Acuerdo 951 Por el cual se aprueba la incorporación del cambio en los límites de generación y absorción de potencia reactiva de las unidades de la planta de generación Urrá y las respectivas curvas de carga

951

6 Abril, 2017

UNIDAD 1

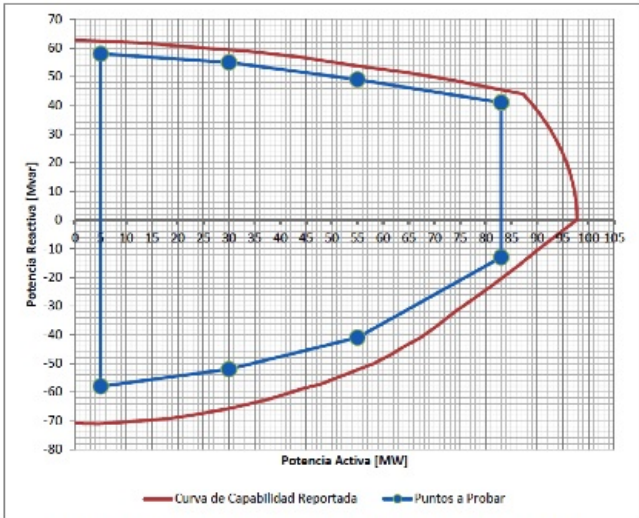
Aprobar la declaración de una nueva curva operativa de carga de las unidades de la planta de generación Urrá, en las que se define la capacidad para entrega y absorción de potencia reactiva de las unidades en función de la potencia activa generada.

CENTRAL HIDROELÉCTRICA URRRA I					
TABLA DE ACTUALIZACIÓN DE PARAMETROS DE POTENCIA REACTIVA					
VALORES ANTERIORES Y NUEVOS					
(Resultados de las pruebas de Potencia Reactiva)					
UNIDAD No 1					
REGION DE SOBRESITACIÓN			REGION DE SUBESITACIÓN		
POTENCIA	GENERACIÓN DE REACTIVOS (Mvar)		POTENCIA	ABSORCIÓN DE REACTIVOS (Mvar)	
Mw	VALOR ANTERIOR	VALOR NUEVO	Mw	VALOR ANTERIOR	VALOR NUEVO
5	63	58	5	-58	-58
30	63	55	30	-58	-52
55	63	49	55	-58	-41
83	63	41	83	-58	-13
